Kenmerk
2025_WTW_IAZI0058

Onderwerp
Aanvullende gegevens wijzigingsaanvraag uitstel datum vanadium reductie

Aanvullende gegevens wijzigingsaanvraag uitstel reductie vanadium lozing en normen

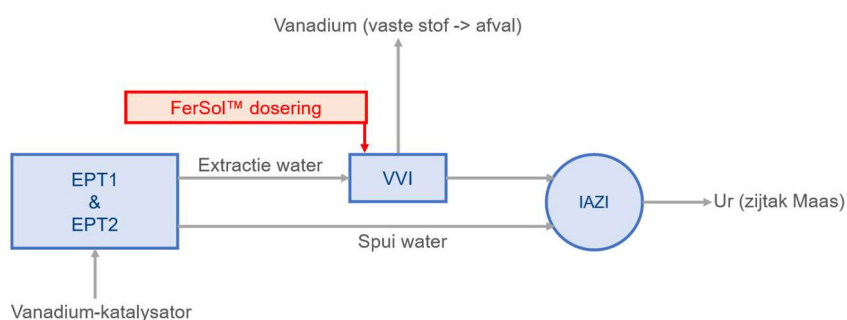
5. *Tijdens een eerdere toelichting van uw kant is aangegeven dat de vracht van vanadium en aluminium door de toepassing van FerSol zal afnemen. In de aanvraag is niet beschreven wat de effecten zijn op onder andere de lozingsconcentraties van vanadium, aluminium en eventuele andere stoffen. De aanvraag dient hierop aangevuld te worden.*

De laboratorium testen en batchproeven met FerSol zijn uitgevoerd met als doel het testen van de verwijdering van vanadium. De verwijdering van aluminium is onvoldoende onderzocht om hier momenteel uitspraken over te kunnen doen. Vastgesteld is dat toepassing van FerSol geen negatief effect heeft op de aluminium vracht en mogelijk zelfs een positief effect. Het effect van FerSol op de aluminium vracht wordt meegenomen in de Full Scale test in de VVI en wordt pas inzichtelijk gedurende de looptijd van de test.

Situatie 2025 met FerSol™ dosering

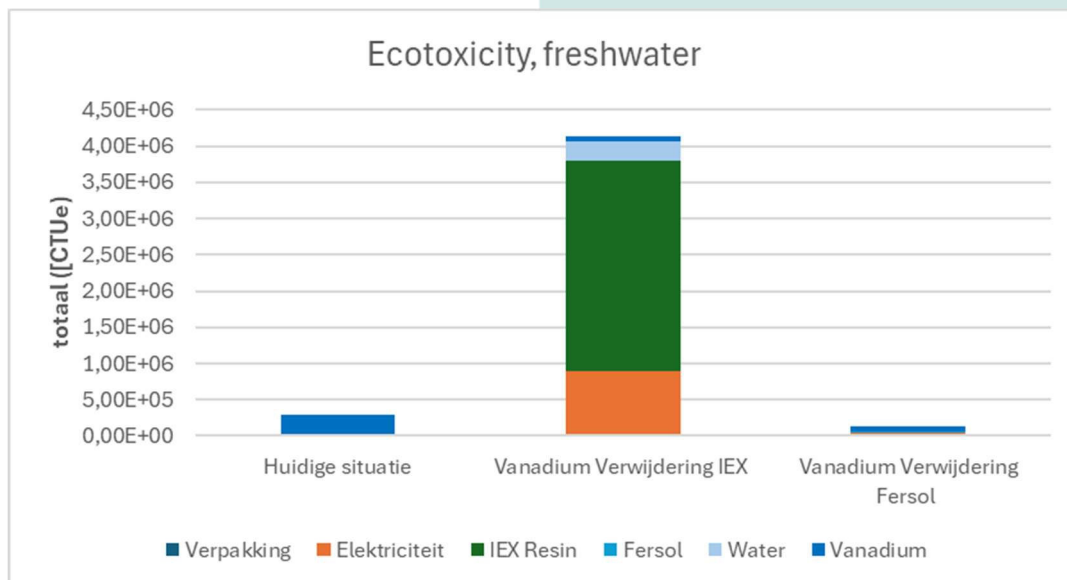
6. In de aanvraag wordt niet duidelijk aangegeven waar het product FerSol wordt gedoseerd. Graag middels een procesflow diagram aangeven waar de dosering zal plaatsvinden.

Onderstand is de procesflow weergegeven met de dosering van FerSol

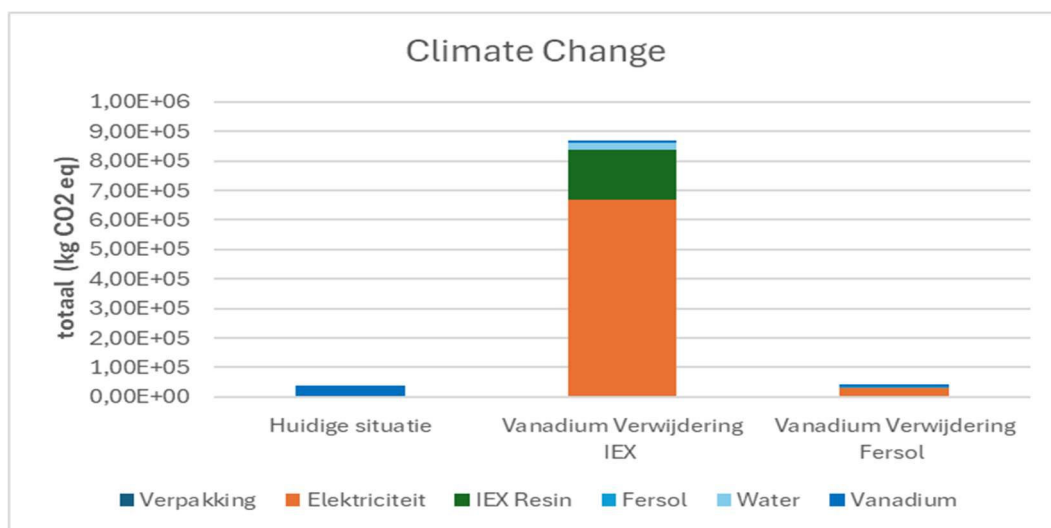
8. Graag nader specificeren wat er op de Y-as zou moeten staan in figuur 2 van de aanvraag.

Onderstaand zijn de grafieken voor CO₂ en ecotoxicity gesplitst met specificatie van de y-as.
